Gnr./Bnr. Tiltakshaver  
 Skanska  
 Prosjektnavn  
 Knarvik barneskule

Tegningsnavn  
 Plan 2

A20-A-PL-1-102

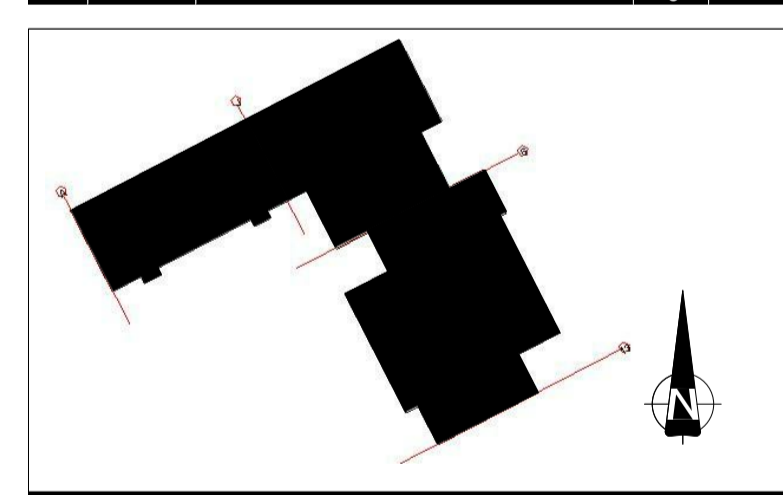
Revidert til 31.10.2016:  
 - Bibliotek, auditorium og meterom ansatte flyttet 600mm til venstre, for tilpassing til bølresystem. Gir mer areal i lærerarbeidsplasser.  
 - Trapp ved akse H utvidet fra 1200 til 1800 i trappeløp.  
 - Trapp ved akse C utvidet fra 1200 til 1600 i trappeløp.  
 - Nye romfunksjoner i trinnareal plan 2: heis.  
 - Elevtoiletter i trinnareal tegnet inn.  
 - Grupperomsdører endret: ett tilgj. kun fra trinnareal og ett tilgj. kun fra fellesareal.  
 - Trinnareal redusert tilsammen 15 m<sup>2</sup> i plan 2 grunnnet bredere trapper. I konkuransen var det 16 m<sup>2</sup> trinnareal for mye. Fordeling per trinn er noe ulik.  
 - Trinnlager øket til areal i romprogram.

Revidert til 09.11.2016:  
 - Omtegning av heis/trapp, vestibyle plan 1 og administrasjon mm i plan 2, som foreslått 31.10.2016, lagt inn i tegning.  
 - Lærararbeidsplasser omtegned etter innspill fra rektor datert 19.10.2016, med ønske om 7 rom. Lesning forutsetter godkjøring fra arbeidstilsynet.  
 - Elevgarderober møblert.  
 - Trapp ved akse C utvidet fra 1600 til 1800 i trappeløp.  
 - Trinnareal redusert med 5 m<sup>2</sup> i plan 2 grunnnet bredere trapp i akse C.  
 - Trinnareal redusert med 8 m<sup>2</sup> i plan 2 grunnnet nisjer med garderober inni veggene til trinnarealene.  
 - Tilsammen er det nå 12 m<sup>2</sup> for lite trinnareal.

Revidert til 24.11.2016:  
 - Hall utvidet med 144 størrelse for egenorganisert aktivitet + kampsport+ klubbhall. Inn dette er garderober, tribuner, trimsal, styrkerom, teknisk rom og lagerrom også omtegned.

Revidert til 01.12.2016:  
 - Justeringer i idrettsareal iht brukermøter med idrett. Sosial sone i plan 1 ønsket. Bulldrom i plan 2 utgår. Tak etablert ute, mot vest.  
 - 2 grupperom flyttet til trapperom i trinnareal plan 2, for å øke 2 stk klasserom ved akse D, til 45 m<sup>2</sup>.  
 - Avfallstasjoner etablert ved trinnareal. Elevgarderober justert.

Revidert til 16.12.2016:  
 - Strykerom redusert i størrelse, yttervegger i område for utvidet hall flyttet inn. Endret fra en til to sjakter i trinnareal.

Revidert til 05.01.2017:  
 - Ei-skap lagt inn i tegning.  
 - Trimsal og kampsport byttet plass, men endelig avgjørelse tas i workshop 09.01.2017.  
 - Møblering spesialrom laget som forslag til brukermøter, iht mottatte brukerinnspill.  
 - Alle toaletter og dusjer tegnet inn.  
 - Forslag digitale tavler tegnet inn.

Revidert til 12.01.2017:  
 - div justeringer avlagt i workshop 9/1: kampsport /trimrom besluttet, 1 trapp til tekn rom tegnet inn.  
 - romnummerering
